改善箇所説明図

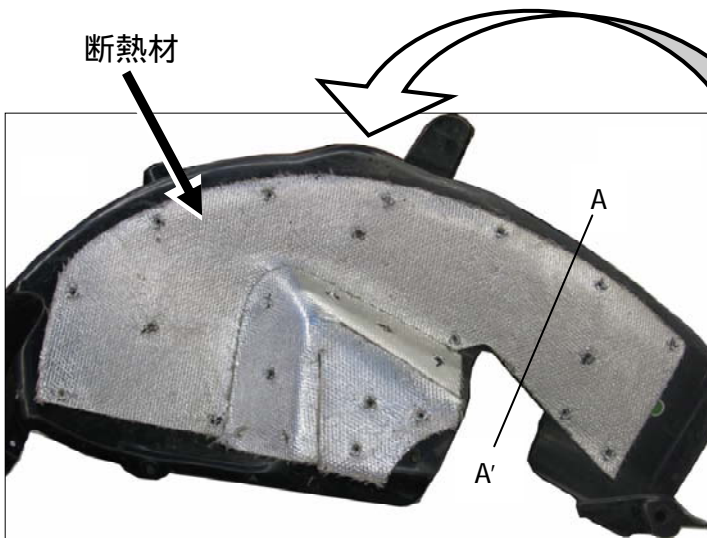
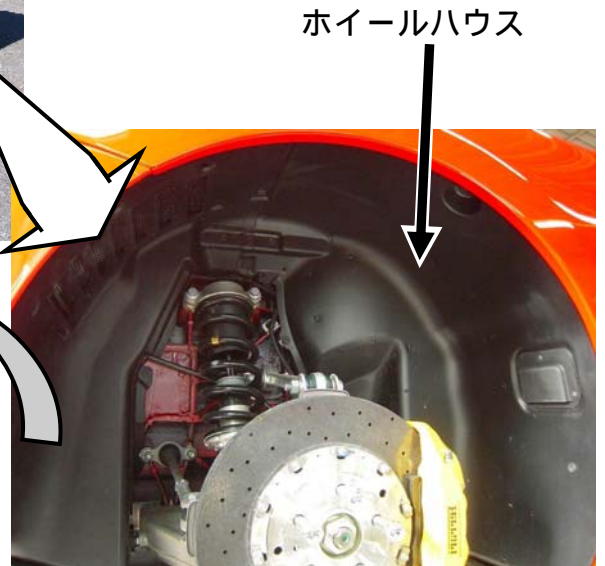
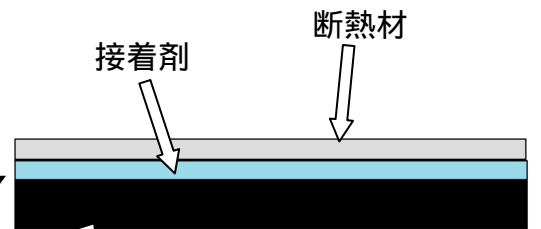
基準不適合発生箇所

リヤホイールハウスに断熱材を固定する接着剤が不適切なため、原動機等の熱の影響により、接着剤が発煙することがあり、最悪の場合、接着剤から発火して、火災に至るおそれがある。

改善の内容：全車両、リヤホイールハウスに使用した接着剤を除去して、新品の断熱材をリベットで固定する。

識別：対策車はホイールハウス内リアサブフレームのコイルスプリング脇に、黄色ペイントを施す。
